ACTA DE LA MESA DE CONTRACTACIÓ RELATIVA A LA VALORACIÓ DELS SOBRES B CRITERIS SUSCEPTIBLES DE JUDICI DE VALOR

CP-2024-02 “Subministrament d'accessos vasculars/reservoris centrals per l'Institut Català d'Oncologia”

S'adjunta imatge comparativa entre un model amb base formada TOTALMENT de titani (a la dreta de la imatge) i el model de BD amb referència 8806061, (a la esquerra de la imatge):

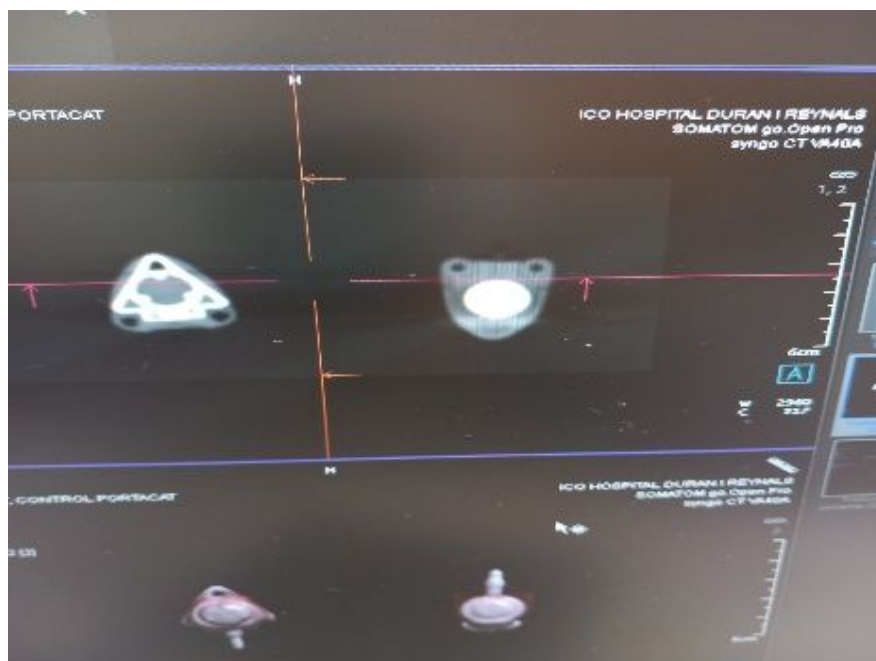
D'aquesta resposta no s'ha pogut verificar amb les indicacions i la informació addicional presentada que la composició s'ajusti al que es demana al criteri: «Dispositiu amb càmera o base de titani i recobriment de material biocompatible».

Per aquest motiu s'ha procedit a fer una verificació amb una de les mostres enviades del model de catèter amb reservori proposat i l'ús d'un aparell de Tomografia Computeritzada per determinar la composició del dispositiu i verificar el compliment del criteri, amb el següent resultat:

- *Es procedeix a fer una comprovació amb l'ús de radiologia de la composició i estructura del model de reservori amb referència 8806061.*
- *Es comprova que aquest model de reservori no disposa d'una estructura amb una base de titani tal com es demana al requeriment tècnic obligatori, si no que es tracta d'una estructura amb una base totalment plàstica radiotransparent. Només es verifica la presència de material no plàstic al triangle indicador del marcat CT inserit dins la estructura plàstica que destaca de forma més evident a la imatge.*
- *Cal recordar que es demana específicament aquesta composició de la base del reservori per un motiu relacionat amb la seguretat del pacient. El*

desgast de la base del reservori per les puncions repetides amb la agulla d'administració de tractament podrien provocar en un cas molt extrem la pèrdua d'integritat d'aquesta càmera i la sortida de fàrmac al teixit del voltant. Els pacients oncològics es sotmeten a tractament amb un ventall de fàrmacs citotòxics i lesius pels teixits molt ampli i per tant un incident d'aquest tipus podria provocar lesions molt importants al pacient. Per aquest motiu es prefereix un reservori amb base de material més resistent com el titani malgrat pugui interferir més a les exploracions radiològiques.

*D'acord amb aquesta comprovació, es confirma l'incompliment d'aquest requeriment tècnic en relació a la composició del dispositiu/ reservori. La composició amb una base o càmera en titani combinada o recoberta de material biocompatible és un **requeriment bàsic** per garantir una **màxima resistència** a la punció del reservori, per la seguretat del pacient.*
